HENVENDELSER MODTAGET I HØRINGSPERIODEN

FORSLAG TIL LOKALPLAN BAUVAISGRUNDEN ØST

Offentlig høringsperiode fra den 10. april til den 5. juni 2025.

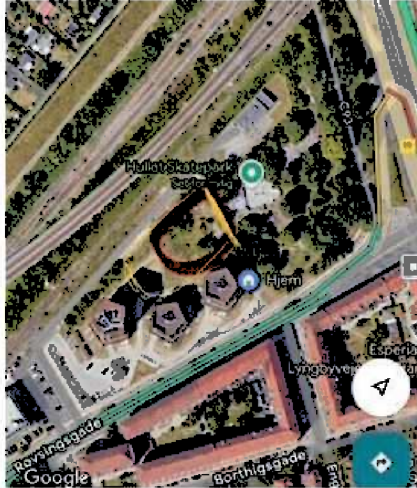
Vi er den eksisterende boligbebyggelse som ligger vest for lokalplansområdet som nævnes i forslaget.

Se billede for at se hvilke område vi henstiller til.

Ville vi indsende et høringsforslag omkring at afgive vores græsplæne til en offentlig legeplads.

(Dvs. at det er en i, som Københavns kommune står for jf. vedligeholdelse mv. men at vi, som beboelse også har mulighed for at benytte den)

Jeg kan se, at området delvist er omfattet af lokalplanforslaget, og at byggefelt for plejecenter overlapper noget af den foreslåede legeplads.

Jeres forslag vil indgå i den videre behandling af sagen.
